改善箇所説明図

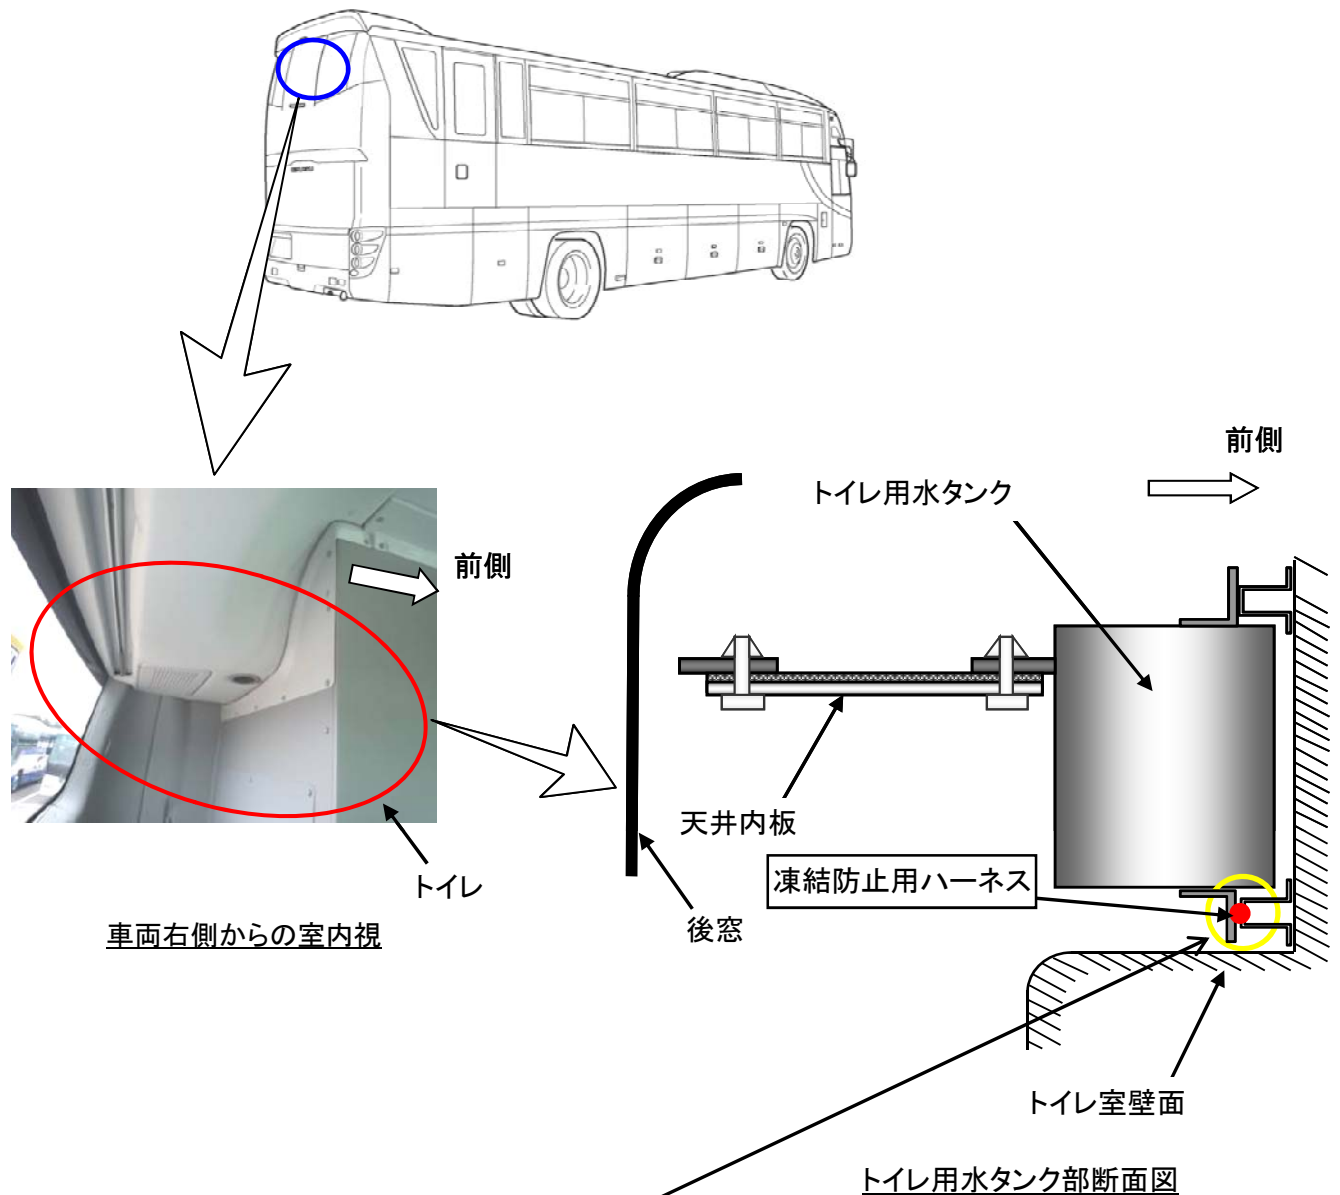
基準不適合発生箇所

車両後部に寒冷地向け仕様のトイレを装備した大型観光バスにおいて、トイレ用水タンクの取付け作業が不適切なため、トイレ水凍結防止用ハーネスをタンク下部に挟み込んだものがある。そのため、当該ハーネスが損傷し、最悪の場合、短絡し室内天井内板が発煙するおそれがある。

全車両、当該ハーネスを点検し挟み込んでいる場合は、補修を行う。

識別 : トイレ点検蓋に白色ペイントを塗布する。
